STAROSTWO
POWIATOWE
W SŁUPSKU

KM.7121.4.139.2020.XIV

NOTATKA SŁUŻBOWA

spisana w związku z wnioskiem **Wójta Gminy Główczyce (RL.7223.57.2020)** z dnia 6 listopada 2020 r. w sprawie montażu progów zwalniających w ciągu drogi gminnej nr 103020G w miejscowości **Kłęcino**.

Mapa 1: DG 103020G, Klecino

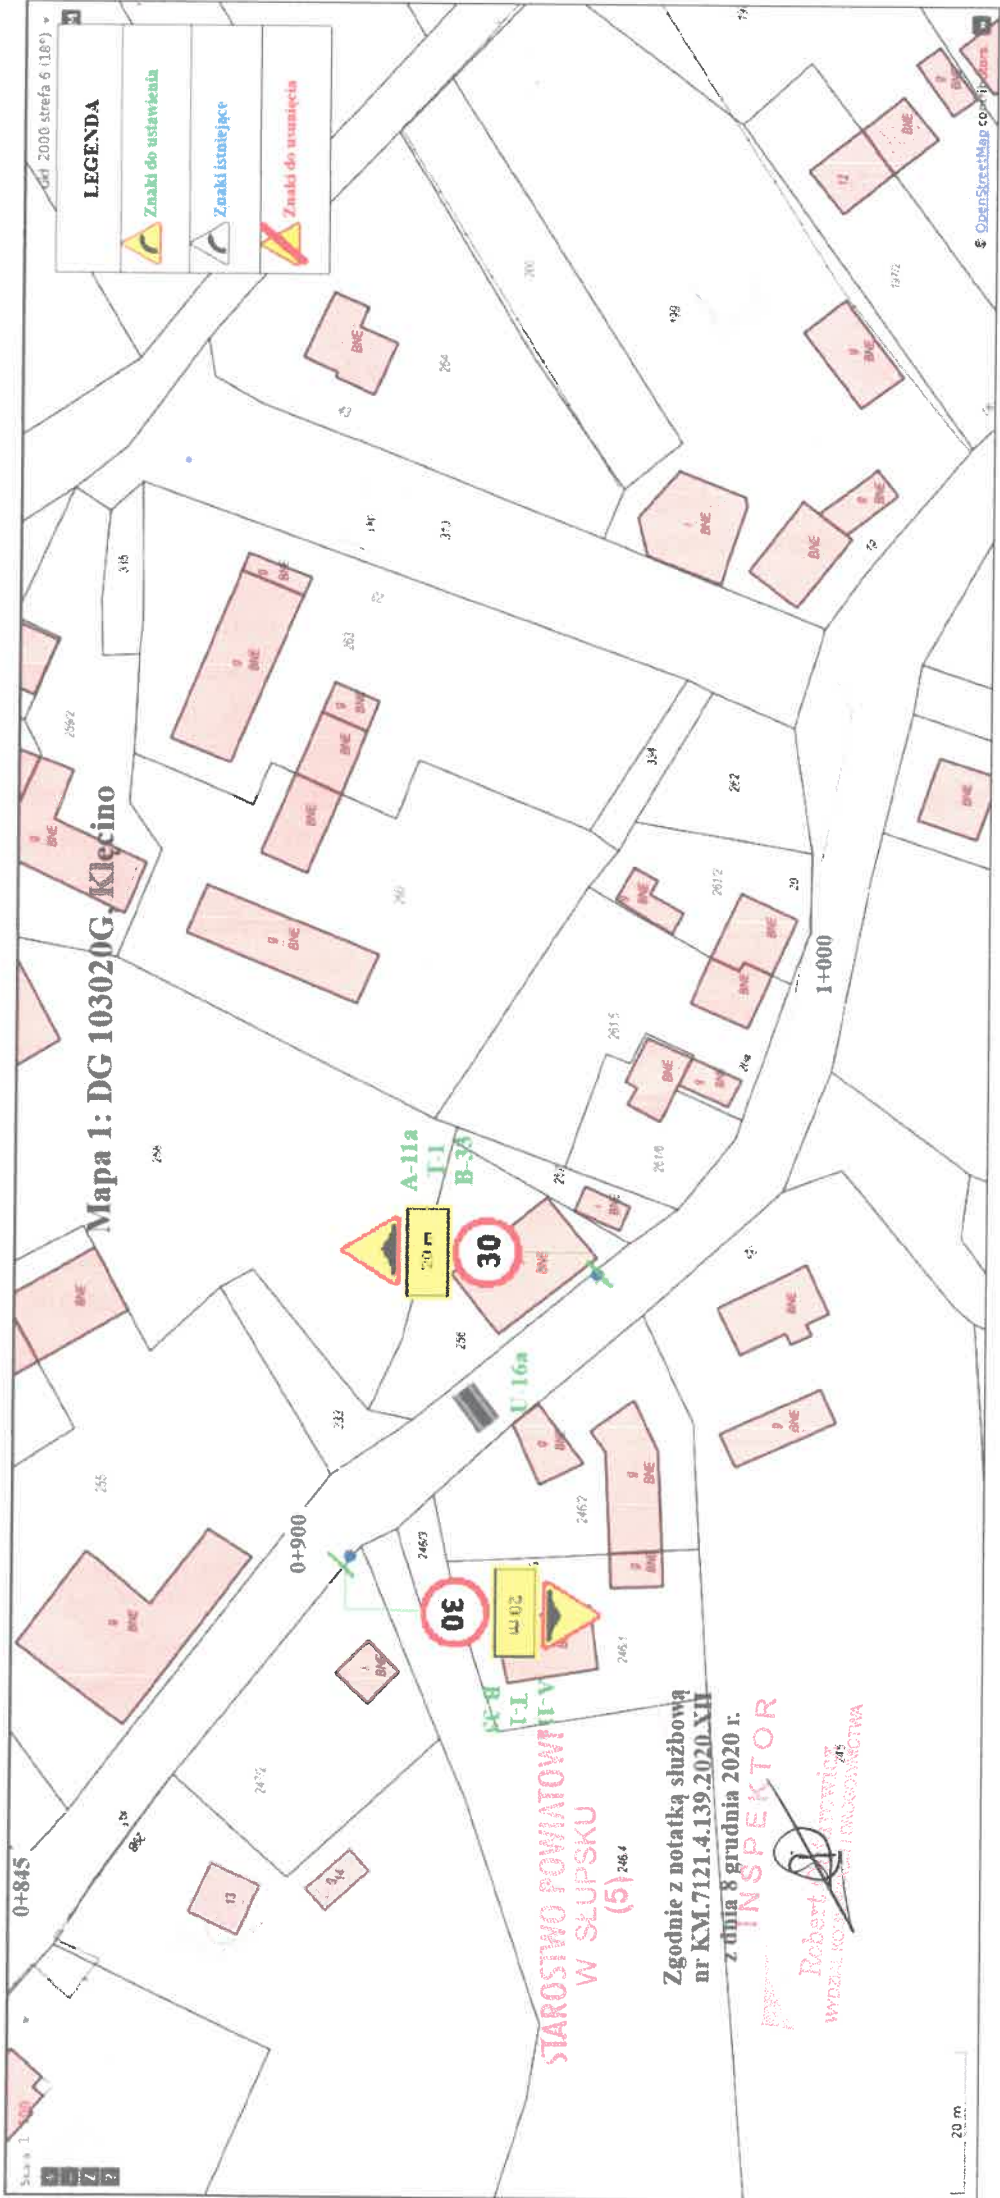
W celu poprawy bezpieczeństwa ruchu drogowego Urząd Gminy w Główczych zamontuje próg zwalniający w obrębie świetlicy przy latarni ulicznej. Przed urządzeniem należy umieścić komplet znaków A-11a, T-1 „20 m” oraz B-33 „30”. Lokalizację znaków przedstawia załączona mapa nr 1.
